## 0146 - energo CO<sub>2</sub>

Période de suivi vérifiée : 01.01.2017 au 31.12.2018

Version du document : 5

Organisme de vérification : EBP Schweiz AG, Zollikerstrasse 65, 8702 Zollikon

Figure 1: Energie de référence en kWh (avec les données dans le fichier Excel dans l'annexe « energoTOOLS.xlsx », tableau « Bildung Referenz », pour Niederglatt en 2017), représentation graphique du facteur pour le temps

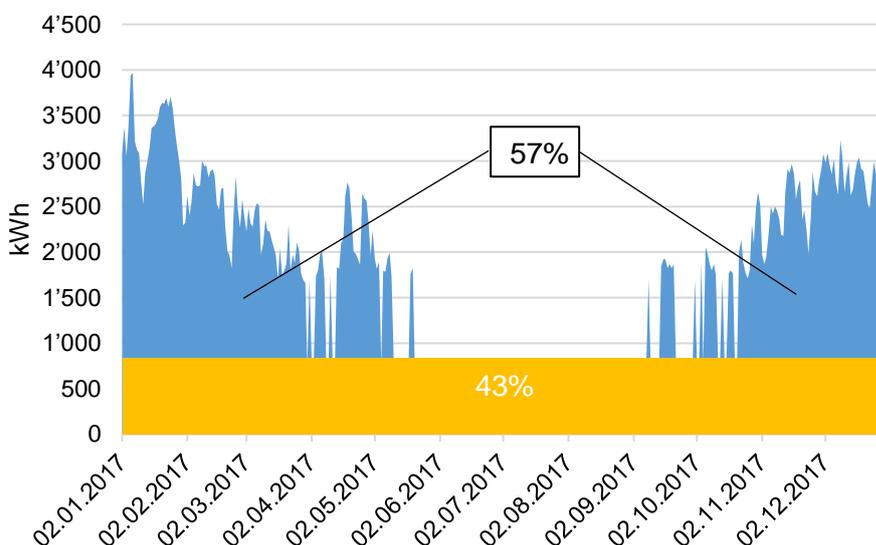
Dans le fichier « energoTOOLS .xlsx » dans Annexe à la question RC 12\_du 18.05.2020, Tableau « Bildung Referenz » colonne B, les besoins énergétiques de référence sont calculés pour le projet. La formule consiste de deux parties, selon page 26 de la description du programme, partie 1 étant le besoin sans chauffage, et partie 2 étant le besoin avec chauffage (ou le besoin supplémentaire dès que la température est en dessous de 12°C). Le facteur pour le temps (« Bildung Referenz », Cellule I1) indique combien de l'énergie est attribué à la partie indépendante de la température, et combien à la partie dépendante de la température. En cas de l'exemple présenté, le facteur est de 57%, signifiant que 43% du besoin est attribué de manière constante, et le reste, 57% dépendant de la température (voir aussi Figure 1, en jaune les 43% et en bleu les 56%).

- La valeur mesurée d'énergie utilisé pour une année en litres de mazout (Mi 2016-mi 2017) « Zählerstände », cellule C4, est divisée par 365 pour obtenir l'énergie utilisé par jour
- Ensuite, le facteur pour le temps (« Bildung Referenz », Cellule I1) est déduit de 1 et multiplié avec la mesure moyenne par jour
- Si pour cette journée, il n'y avait pas de degrés-jours de chauffage (HGT<sup>11</sup>, Tableau « TemperaturenHGT », colonne C) c'est-à-dire température > 12°C seule cette partie de la formule est comptée.
- Dans Figure 1, cela correspond au 43% en jaune

- ➔ En cas de Niederglatt, pour une journée avec une température de >12°C, la consommation de référence est de 768 kWh
- ➔ Pour la journée du 14.07.2016, avec une température de 11.8°C, cela donne 905 kWh additionnels aux 768 kWh de la première partie de la formule
- ➔ En total, la référence pour Niederglatt pour cette journée est donc 1'673 kWh

Pour l'exemple de Niederglatt, le besoin d'énergie en référence et en réel est listé par jour dans le fichier Export\_nach\_EnergoTools\_2018\_\_Bewegungsdaten\_AXA\_LEBEN\_2020-05-26.csv, Annexe à la question RC 12\_du 18.05.2020. La somme des besoins pour 2018 (référence et réel) correspond aux chiffres dans le fichier Excel 2018\_eco.Short.xlsx (588046 kWh réel, 607361 kWh en référence).

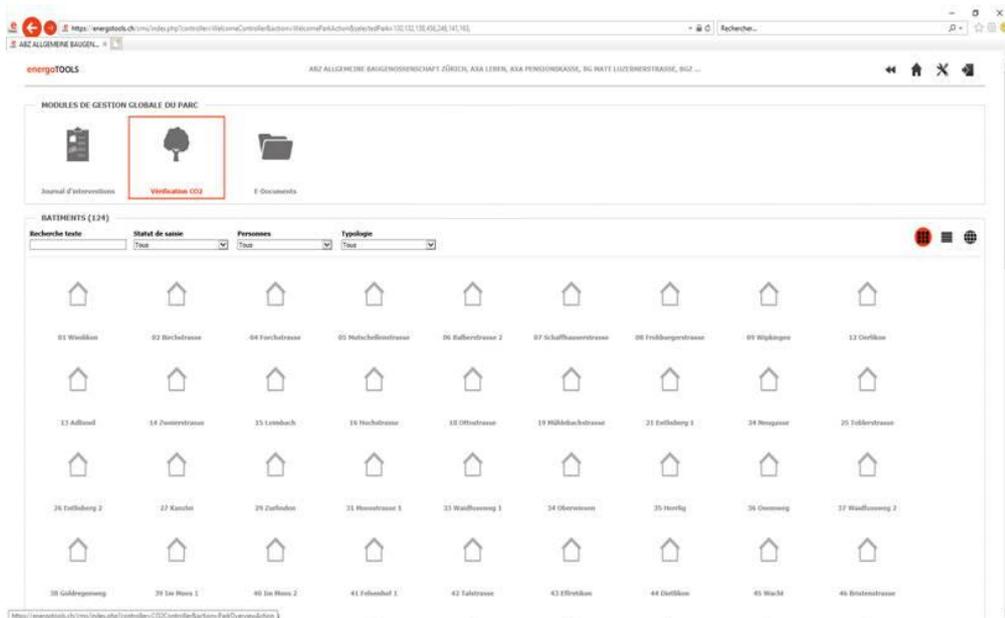
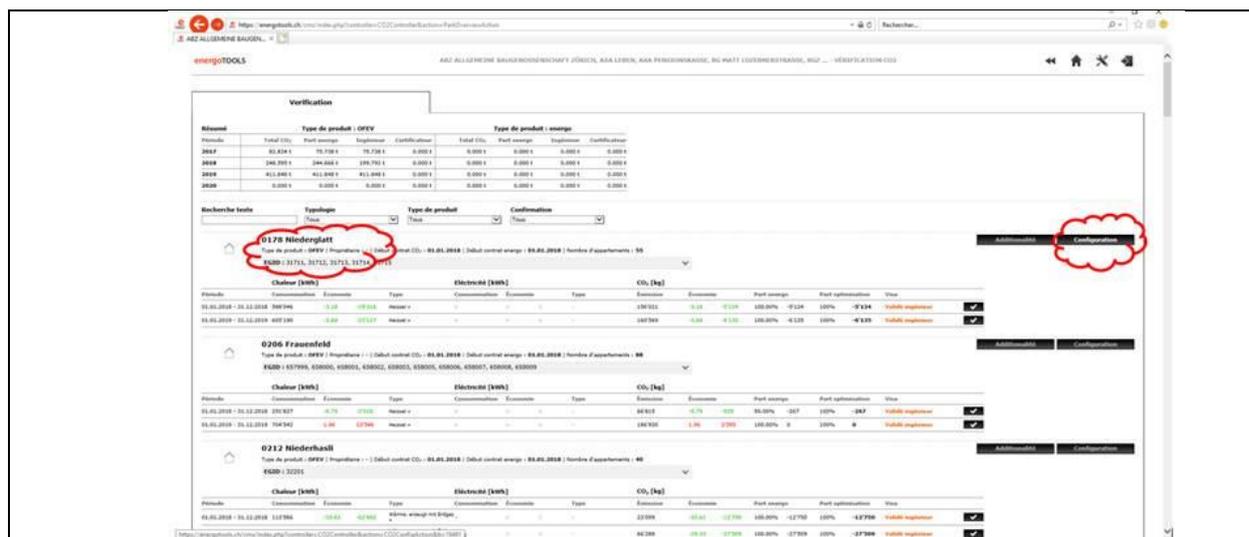
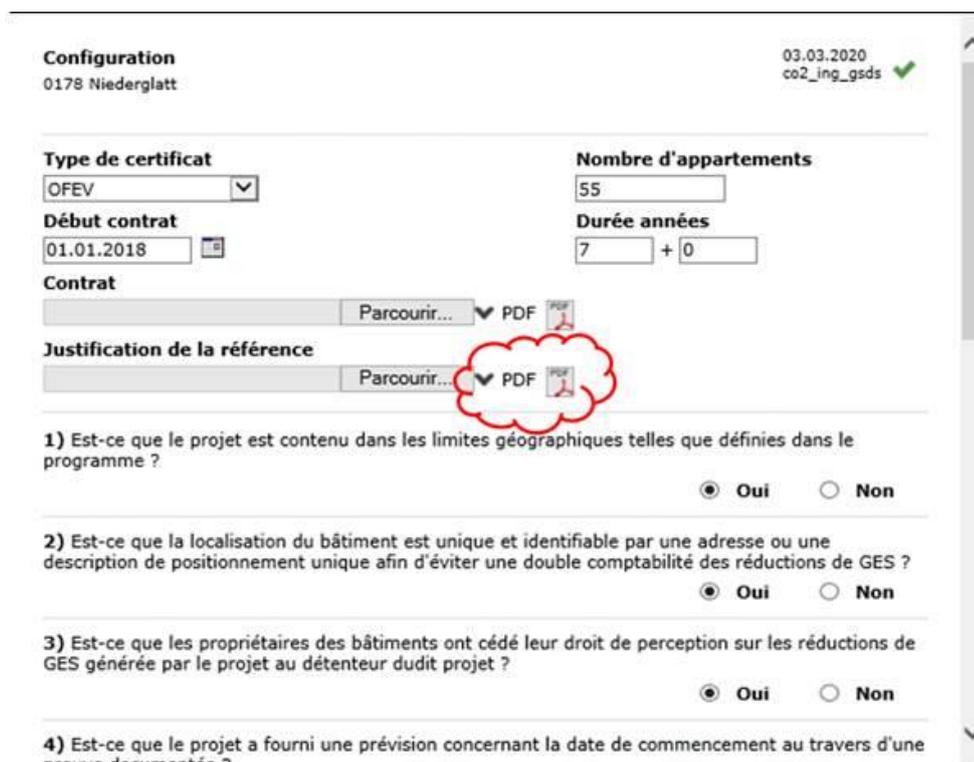
1. Comme les calculs ne peuvent pas être contrôlés, pouvez-vous donner un exemple de calcul pour un des projets dans un fichier Excel, comment l'énergie de référence est calculée (avec

Grâce à la documentation et aux informations supplémentaires fournies, les calculs pour le projet Niederglatt comme exemple ont pu être vérifiés et compris. Les données brutes et les calculs pour le calcul de référence ainsi que pour le calcul du projet sont plausibles. L'ensemble de la procédure de mise en œuvre des mesures et de collecte des données pourrait également être confirmé lors de la visite du site. Une question reste ouverte concernant la valeur de PCS du mazout utilisé dans l'exemple de calcul de Niederglatt : cette valeur est de 10.45 kWh/l. Cette valeur ne correspond pas à la valeur de l'OFEV. Veuillez expliquer pourquoi pas ? Pourquoi cette valeur n'est-elle pas listée comme paramètre ?

La référence énergétique de chaque projet/ bâtiment est paramétrée dans energotools. On retrouve la fonction mathématique de la consommation de référence de chaque projet dans energotools comme suit :

- a. Sur la plateforme energotools, sélectionner tout le parc de bâtiment

- b. Cliquer ensuite sur un des bâtiments sélectionné
- c. Cliquer sur « vérification CO2 »

- d. Dans le bâtiment choisi (gauche de l'image ci-dessous), cliquer à « configuration » à droite.

- e. L'équation de la consommation de référence implémentée dans energotools comme définie dans le programme se trouve dans le fichier PDF « Justification de la référence ».
